05-01-00 - Direzione Generale dell'Ambiente

**Oggetto: [ID: 9262] Procedura di Valutazione di Impatto Ambientale ai sensi dell'art.23 del D. Lgs 152/2006 relativa al progetto di impianto agro-fotovoltaico denominato "Padalazzu", da 96,138 MWp e relative opere connesse ed infrastrutture indispensabili, da realizzarsi nel comune di Sassari (SS). . Proponente: Società Geo Rinnovabile S.r.l.- Autorità Competente: Ministero dell'Ambiente e della Sicurezza Energetica (M.A.S.E.). Trasmissione osservazioni.**

ALLEGATO – INTERFERENZE OPERE SIMR – ELETTRODOTTI CAMPO OVEST E CAMPO EST

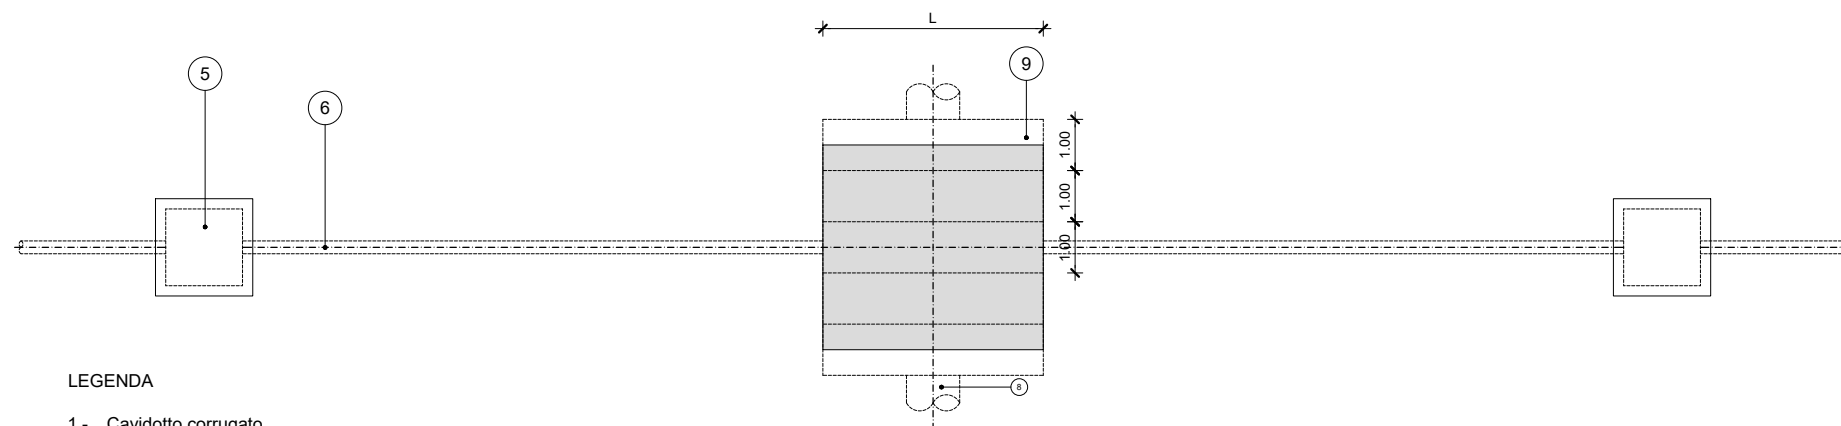
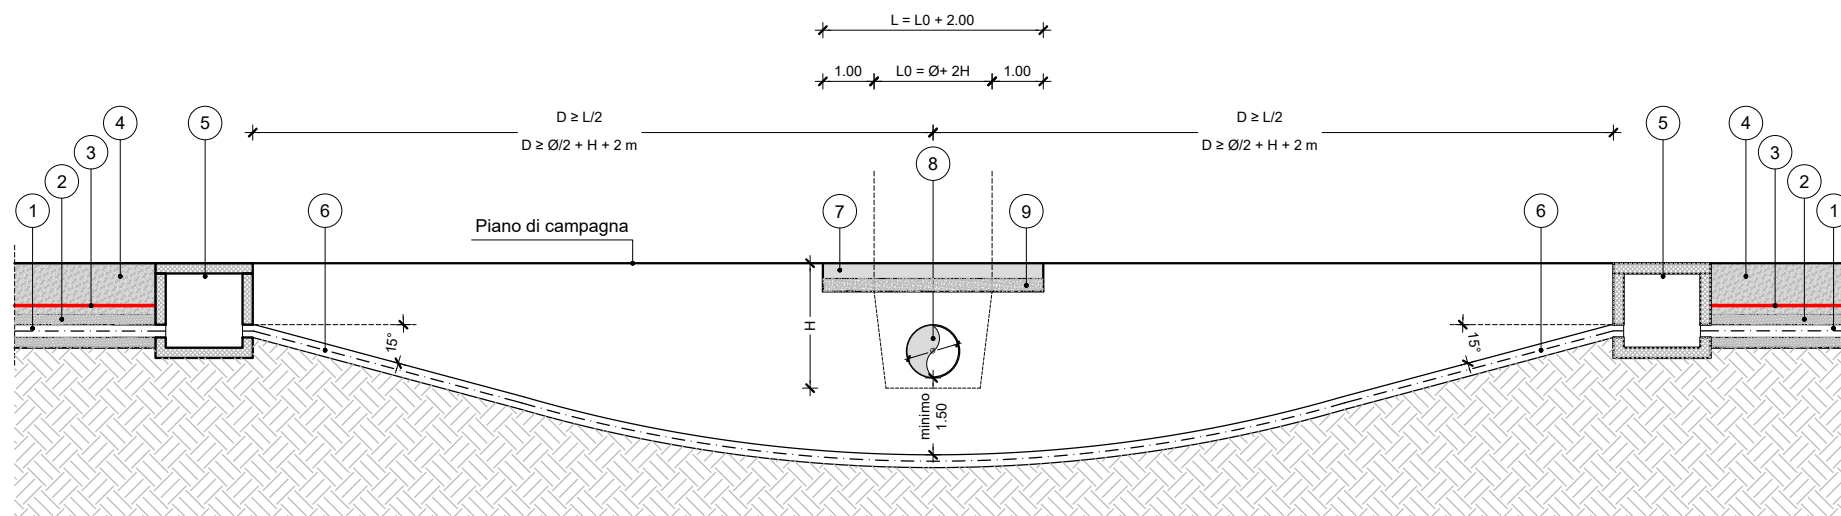
- a) ATT01 – Attraversamento. Il progetto prevede la posa di un cavidotto interrato in attraversamento del sedime su cui insiste la Condotta SIMR 3B.C10. In corrispondenza dell'attraversamento il progetto prevede la modifica del sedime demaniale e la sua trasformazione in strada di collegamento con la viabilità interna dei campi dell'Area OVEST che si affacciano lungo il tracciato della condotta; (si vedano INT.08 e INT ST09 dell'elaborato "C.15 Progetto Risoluzione Interferenze Rev0");

- b) ATT02 – Attraversamento. Il progetto prevede la posa di un cavidotto interrato in attraversamento del sedime su cui insiste la Condotta SIMR 3B.C11. In corrispondenza dell'attraversamento il progetto prevede la modifica del sedime demaniale e la sua trasformazione in strada di collegamento con la viabilità interna dei campi dell'Area EST che si affacciano lungo il tracciato della condotta; (si vedano INT.11 e INT ST12 dell'elaborato "C.15 Progetto Risoluzione Interferenze Rev0");

- 3) Dall'esame della documentazione di progetto risulta che le modalità di risoluzione dell'interferenza consistono nell'esecuzione di uno scavo a cielo aperto sopra la condotta e sino a circa 1 m di profondità oltre il piano di posa della stessa, realizzazione sotto la tubazione idrica di un cassonetto in calcestruzzo in cui sarà inserito l'elettrodotto, quindi rinterro dello scavo, posizionamento di beole in calcestruzzo estese all'intera larghezza della nuova sede stradale e successivo ripristino del piano viario;

- 4) Le modalità di superamento delle interferenze ipotizzate in progetto non sono coerenti con quelle adottate e prescritte da ENAS che prevedono che l'attraversamento del tracciato della tubazione SIMR avvenga posando l'elettrodotto almeno a 1,5 m al di sotto della direttrice inferiore della condotta, mediante l'utilizzo di tecniche "No Dig" quali ad esempio la trivellazione orizzontale controllata (TOC) o similari come illustrato nell'Allegato 02.

Per quanto sopra ogni valutazione in ordine alla compatibilità delle opere in progetto con le esigenze di gestione e la sicurezza e regolarità di esercizio delle opere SIMR, è necessariamente sospesa in attesa dell'acquisizione e della disamina della documentazione integrativa di dettaglio sulle modalità che il proponente intende adottare per la risoluzione delle interferenze con le opere del SIMR.

Figura 1 Inquadramento Agrivoltaici e concessione mineraria SSB

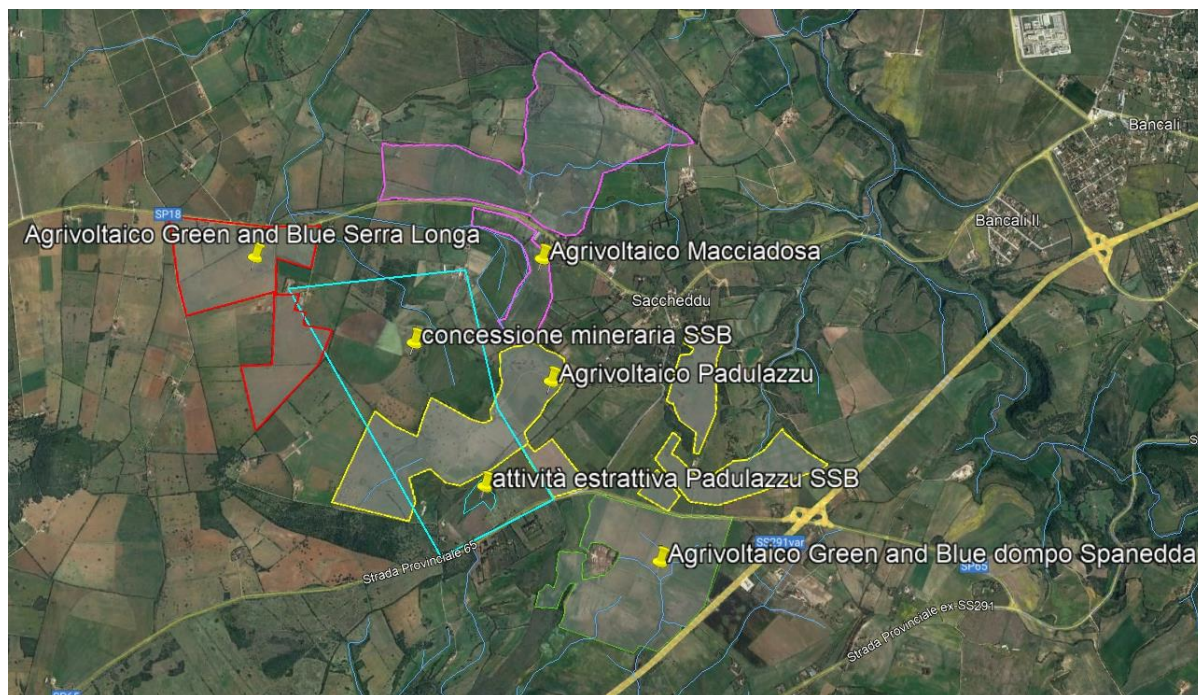
Si vuole inoltre segnalare che l'impianto in oggetto ricade all'interno della concessione mineraria denominata Padulazzu della Società Sarda di Bentonite S.R.L, e che attualmente risulta confinante con l'attività estrattiva mineraria per la quale si è appena conclusa l'istruttoria di VIA con esito positivo.

Oltre a ciò si vuole evidenziare come alcuni degli impianti agrivoltaici attualmente in fase istruttoria, siano adiacenti al parco in oggetto (ID: 7405 - agrivoltaico Macciadosa, ID: 7630- Green and Blue Serra Longa, ID: 8899 - Green and Blue Domo Spanedda, Fig. 1 ).
